Parere n. 2094 del 10/06/2016

Progetto	<p>Verifica di Ottemperanza</p> <p>Adeguamento al tipo B dell'itinerario S.S. Sassari-Olbia, lotto 4. DEC/VIA/60, del 24/02/2011, prescrizioni nn. A.1, A.10, A.11a, a.11b, A.11.c, A.11.d, A.11.e, A.11.f, A.12, A.13, A.2, A.4, A.5, A.6, A.7, A.8, A.9.. Già parere CTVA 1760, del 10/04/2015</p> <p>ID_VIP 3125</p>
Proponente	ANAS SpA

Oggetto è definizione della Verifica di Ottemperanza

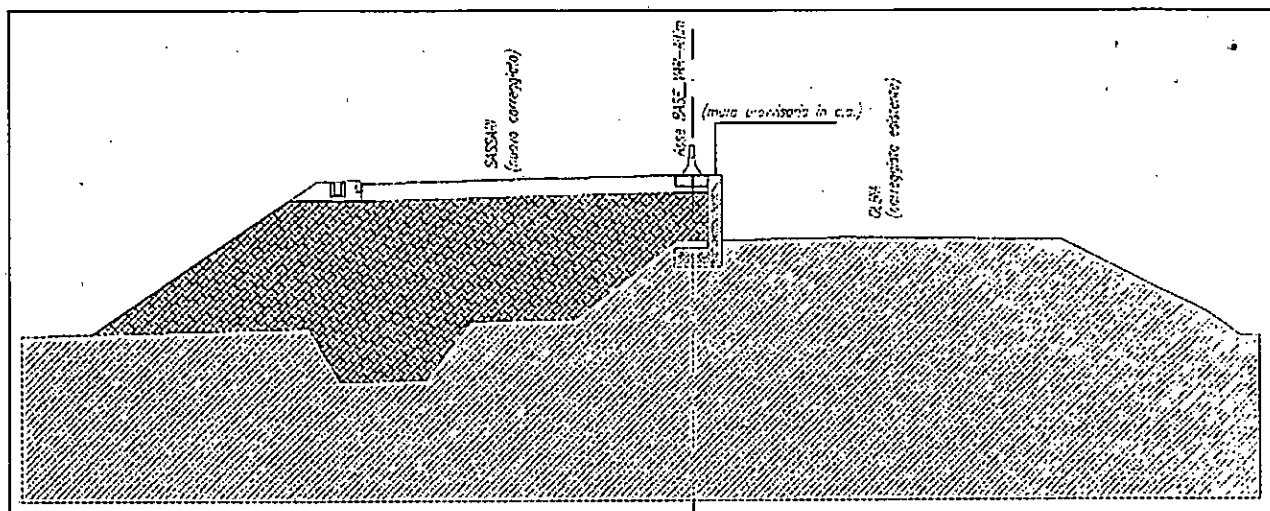
Successivamente alla redazione del P.E., con delibera del 20/06/2013, il Rio Mannu è stato inserito nel Piano stralcio delle fasce fluviali (PSFF) che definisce una potenziale pericolosità idraulica da valutare mediante una analisi di compatibilità idraulica più estesa e approfondita da sottoporre agli enti competenti.

Con riferimento ai nuovi elementi prima riportati, in fase di progettazione esecutiva il Proponente ha dovuto introdurre le seguenti variazioni progettuali:

- innalzamento dell'asse stradale di progetto con massimo di +1.70 m in corrispondenza del viadotto;
- allungamento del viadotto di circa 20 m, con l'introduzione di una campata e la rimodulazione delle stesse: nel P.E. il viadotto si sviluppa su 4 campate con luci pari a 30+43+43+30; modifica del sistema di fondazioni delle sottostrutture e dello schema di varo degli impalcati; pile con fusto circolare e pulvino a sezione variabile. Gli impalcati presentano una struttura metallica continua per ogni carreggiata;
- protezione della base dei rilevati interessati dall'oscillazione dei livelli idrici di invaso, mediante l'impiego di massi cementati.

Tale variante ha comportato un innalzamento dei rilevati di approccio al viadotto con l'innalzamento massimo, pari a 1.70 m, in corrispondenza del viadotto e innalzamento medio pari a 80 cm.
